Situatie Westringdijk/Westringdijk

VVN afd. Nieuwerkerk aan den IJssel

Datum: 09-apr-2008

Figuur 1 Huidige situatie

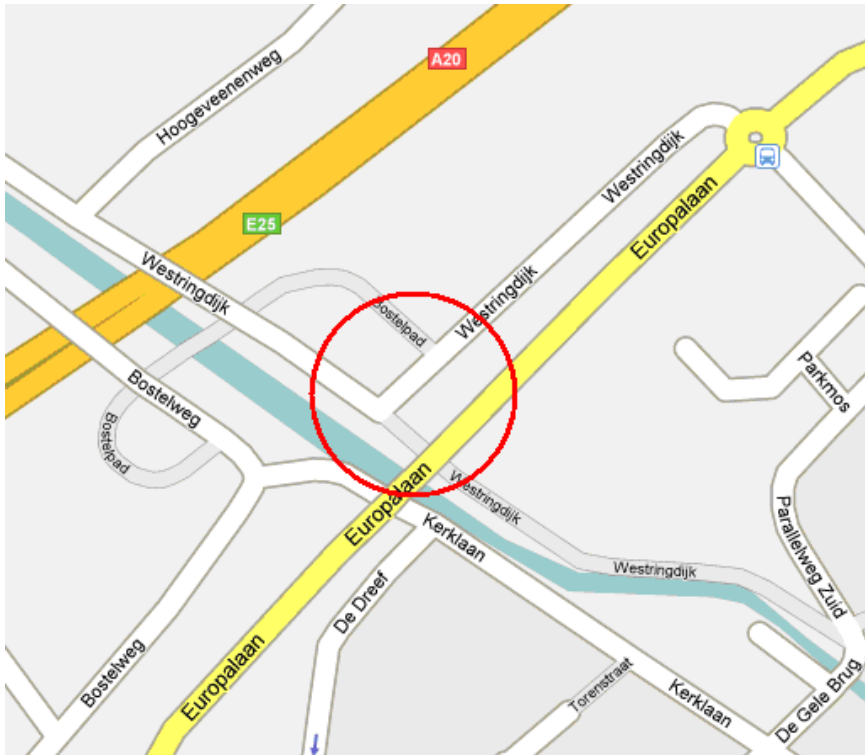
1. Voor voetgangers is geen alternatief aanwezig voor de oversteek van het eind van het fietspad naar de overkant (Bostelpad), dus moeten zij deze afstand (circa 30 meter) over de Westringdijk lopen. Het gemotoriseerde verkeer op de Westringdijk zal op dat gedeelte geen voetgangers verwachten.
2. De voorrangregeling is onduidelijk. Volgens de huidige situatie hebben de fietsers, die uit de richting van de Gele Brug komen, voorrang op de bestuurders, die uit de richting van de Hoogeveenenweg komen.
3. Borden aan het eind van het fietspad verminderen de overzichtelijkheid van bedoeld kruispunt voor alle weggebruikers

- dat het bedoelde stuk weg (vanaf einde fietspad Westringdijk naar begin fietspad Bostelpad) voor voetgangers niet op een veilige manier gebruikt kan worden.
- dat fietsers die van het fietspad Westringdijk komen, geen voorrang krijgen van bestuurders die vanuit de richting van de Hoogeveenenweg naderen, hoewel ze van rechts komen.
- dat de aanwezige borden en hekken op dat kruispunt dusdanig geplaatst zijn, dat het zicht op de fietsers en voetgangers, die vanaf het fietspad Westringdijk naderen, ontnomen wordt. Ook kunnen deze fietsers en voetgangers door de geplaatste borden nauwelijks het naderende verkeer op de Westringdijk waarnemen.

1. De aanleg van een (houtsnipper)pad vanaf het viaduct nabij het einde van het fietspad naar het begin van het fietspad Bostelpad, zodat voetgangers dit op een veilige manier kunnen bereiken, zie bijgevoegde schets;
2. De voorrangregeling op betreffend kruispunt zo te wijzigen, dat fietsers, die vanaf het fietspad komen, bestuurders op de Westringdijk voorrang moeten verlenen;
3. De plaatsing van borden en hekken op de locatie zodanig te herzien, dat deze geen zicht ontnemen voor de weggebruikers aldaar.
